INFORME N° 00808-2023-SENACE-PE/DEAR

ASUNTO : Evaluación Final del “*Séptimo Informe Técnico Sustentatorio de la Modificación del Estudio de Impacto Ambiental del proyecto Mina Justa*”, presentado por Marcobre S.A.C.

El presente informe tiene por objeto evaluar la subsanación de observaciones formuladas al Séptimo ITS Mina Justa, presentado por Marcobre S.A.C., a fin de que la DEAR Senace se pronuncie de acuerdo con la normativa sectorial aplicable.

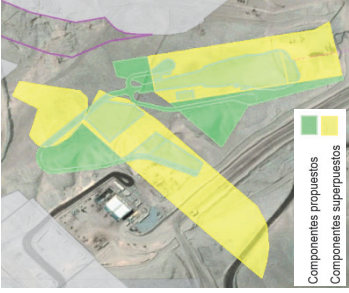
N°	ÍTEM	ENTIDAD	SUSTENTOS	OBSERVACIONES	LEVANTAMIENTO DE OBSERVACIONES	ABSUELTA SÍ/NO
			otros componentes que no han sido debidamente identificados. <u>Tajo Principal</u>  Fuente: Archivos KMZ – Imágenes Google Earth <u>Rampa exploratoria Sur</u>	Cierre, correspondientes. Indicar el IGA y resolución de aprobación de los componentes sobre los que se superponen la modificación propuesta De corresponder, los planos a presentarse deberán estar debidamente acotados (cada estructura propuesta) y georeferenciados, con sus especificaciones técnicas, a una escala adecuada y presentados a nivel de factibilidad, así como deberán estar debidamente firmados conforme lo establecido en los artículos 41° y 45° del Decreto Supremo N° 040-2014-EM.	también no se afectar a su funcionalidad. De igual forma, indica que la plataforma para la chimenea se encuentra ubicada sobre el área aprobada "cerco perimétrico" el cual contiene a las instalaciones del campamento pionero de exploraciones (aprobado en el Quinto ITS de la MEIAD, mediante Resolución Directoral N° 00116-2021-SENACEPE/DEAR, Tabla 9.7.0-3) las que serán deshabilitadas en su totalidad el 2024, cuando se ejecutará la operación de las rampas de exploración Respecto a la plataforma de usos múltiples indica que fue aprobada en el Segundo ITS del EIAD y que no ha sido implementada debido a que no ha sido requerida, por lo que su funcionalidad no será afectada por la inclusión de áreas de Soporte para la Construcción de la Rampa Exploratoria Sur propuesta; de igual forma, esta modificación propuesta no afectará al área denominada Pila de Almacenamiento de Contingencia para almacenar los stockpile de situaciones excepcionales (aprobada en el Sexto ITS Mina Justa mediante Resolución Directoral N° 0075-2022-SENACEPE/DEAR, Tabla 9.7.0-3), debido a que no se han producido eventos de contingencias; de producirse estos eventos, los stockpiles serán reconfigurados dentro del 'rea aprobada. Respecto a la Rampa Exploratoria Norte, replantea su diseño de tal manera que solo se superpone al material acumulado (lado sureste de la imagen del sustento) haciendo referencia al Botadero de Desmonte aprobado en el MEIAD mediante Resolución

N°	ÍTEM	ENTIDAD	SUSTENTOS	OBSERVACIONES	LEVANTAMIENTO DE OBSERVACIONES	ABSUELTA SÍ/NO
			 Fuente: Archivos KMZ – Imágenes Google Earth <u>Rampa exploratoria Norte</u> 		Directoral N° 236- 2017- SENACE/DCA; además, indica que la modificación propuesta se superpone al haul road aprobado en el Segundo ITS de la MEIAd mediante Resolución Directoral N° 015-2018-SENACEPE/DEAR. Respecto al Haul Road indica que para evitar la superposición será desviado (un tramo de 770 m, incluyendo bermas y cunetas) hacia el botadero de desmonte (sin afectarlo), y lo describe (página 98) en la etapa de construcción de la Rampa Exploratoria Norte. En el Anexo F.6, plano JU-001-03-S009-1140-01-48-0007-ITS del Anexo F.6 presenta el plano de la modificación del acceso de acarreo (Haul Road), presenta la vista en planta y la sección típica del acceso proyectado, conforme lo establecido en los artículos 41° y 45° del Decreto Supremo N° 040-2014-EM.
